MESSAGGIO NO. 102 /2012

**RICHIESTA DI UN CREDITO DI FR. 570'000.-- PER
L'ASSUNZIONE DEI COSTI CONSEGUENTI ALL'ADATTAMENTO
DEI RIPARI FONICI FFS DEL QUARTIERE DI CAPOLAGO**

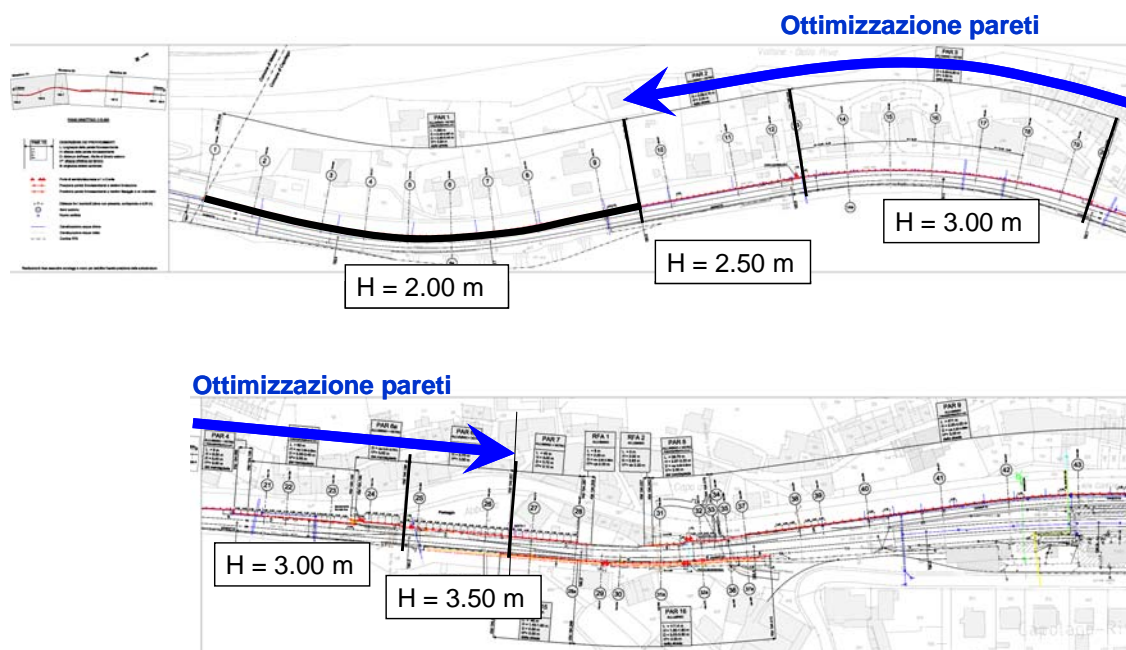
La tratta dei ripari oggetto di ottimizzazione e negoziazione è illustrata nella figura seguente.

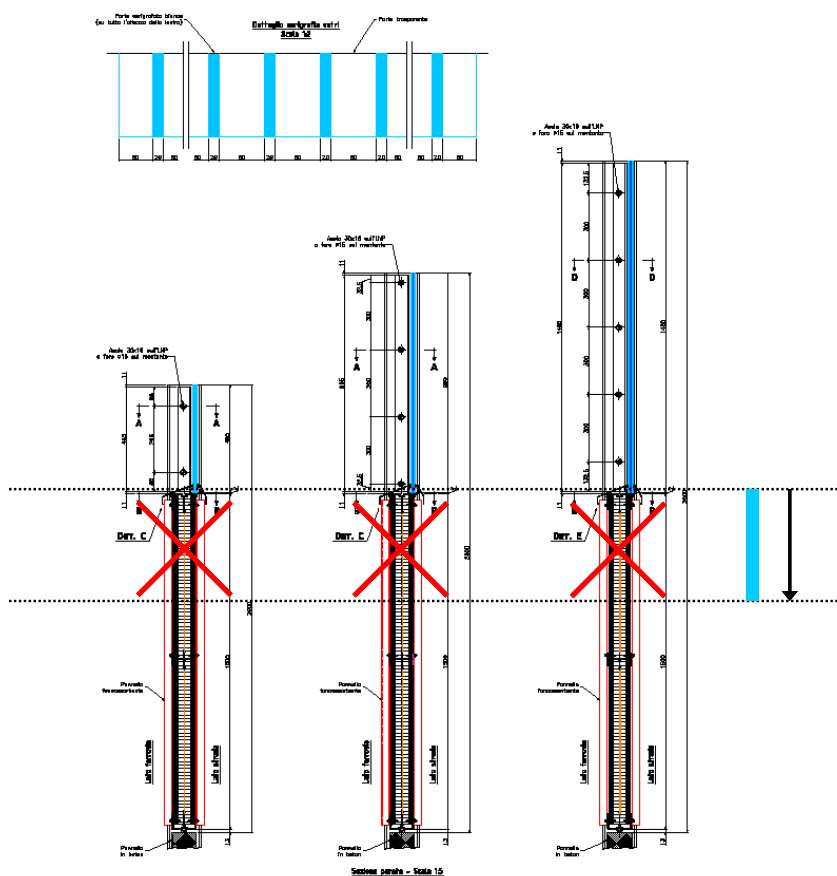
variante 1) parte inferiore in alluminio fonoassorbente da ambo i lati dell'altezza di 80 cm e parte superiore trasparente;

variante 2) parte inferiore in alluminio fonoassorbente da ambo i lati dell'altezza di 100 cm e parte superiore trasparente.

La proposta di abbassamento a 80 cm della parte piena non ha nessun effetto in relazione alla vista del lago a causa della presenza della barriera stradale (comunque necessaria).

Tutti gli enti interessati hanno quindi condiviso la proposta di variante 2, come illustrato nello schema sottostante:

- **Abbassare la parte piena costituita dal pannello fonoassorbente a 100 cm;**
- **Mantenere l'altezza complessiva dei pannelli (necessari secondo calcoli fonici FFS) grazie all'aumento della superficie vetrata (verso il basso).**

L'Ufficio protezione dei rumori della Sezione della protezione dell'aria, dell'acqua e del suolo (SPAAS) ha confermato da parte sua che la modifica proposta (variante 2) provoca un aumento della superficie esposta ad una riflessione del rumore stradale ma non del livello sonoro. Lo stesso conferma quindi il rispetto dell'Ordinanza federale sull'inquinamento fonico (OIF).

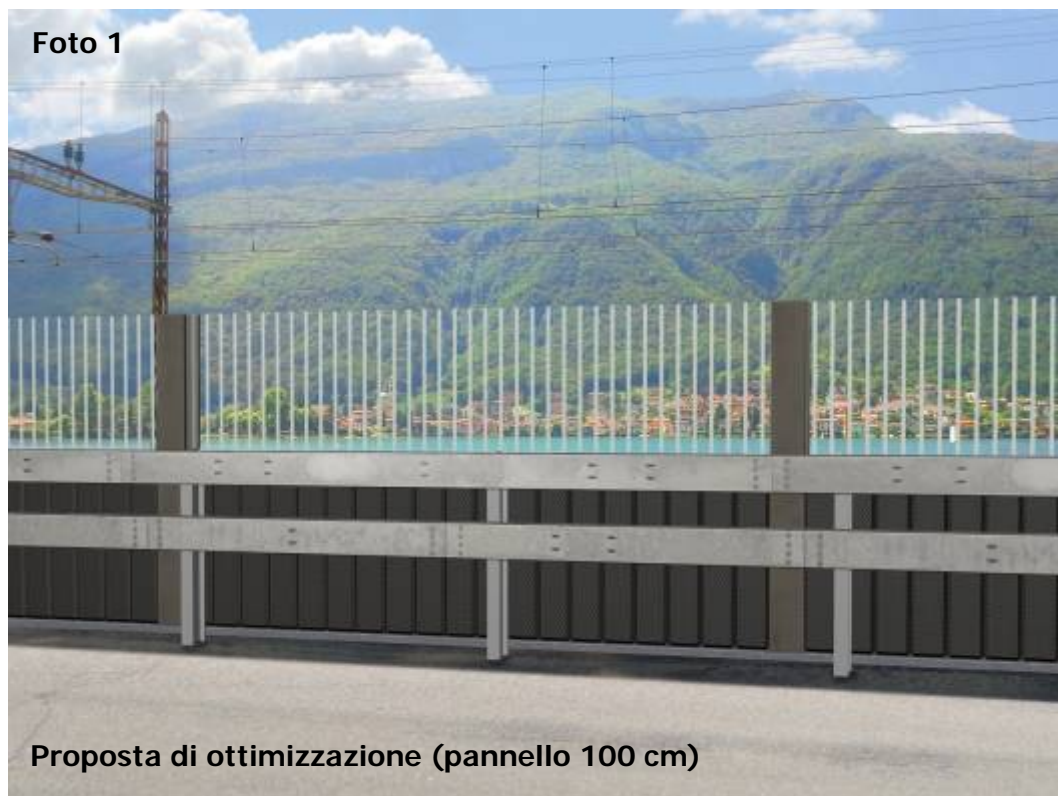
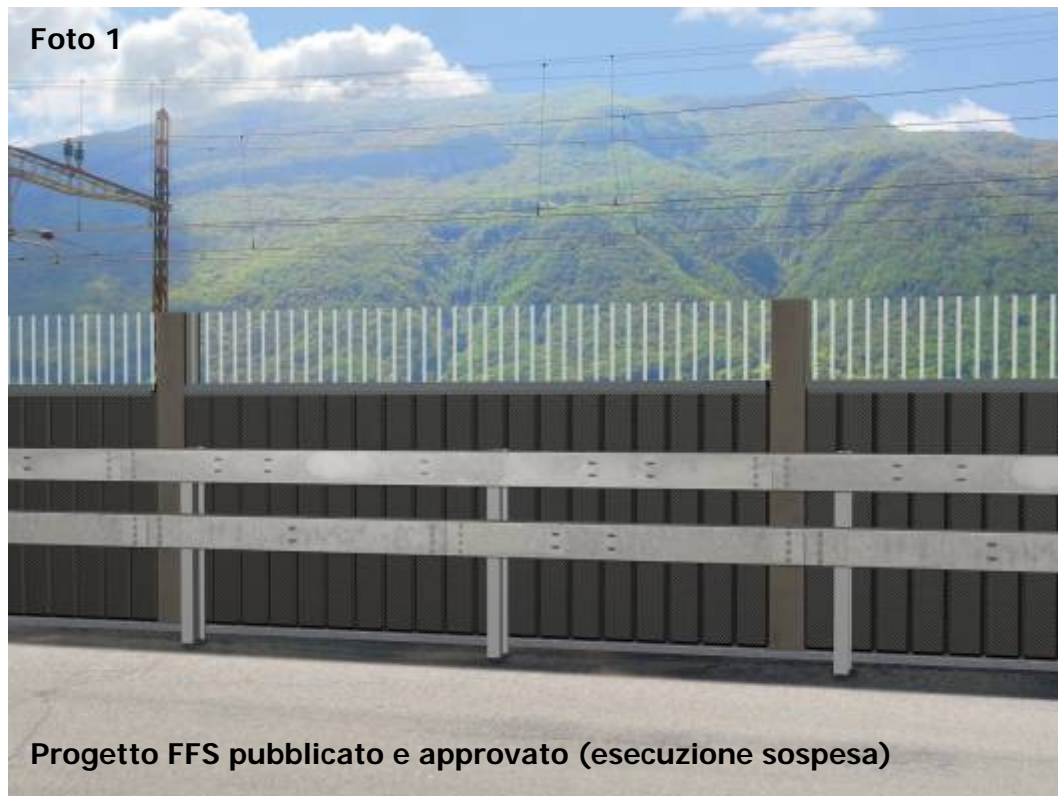
L'effetto di questa modifica sulla **vista del lago** è documentato dai fotomontaggi² (situazione attuale, progetto FFS approvato, proposta di abbassamento a 100 cm).
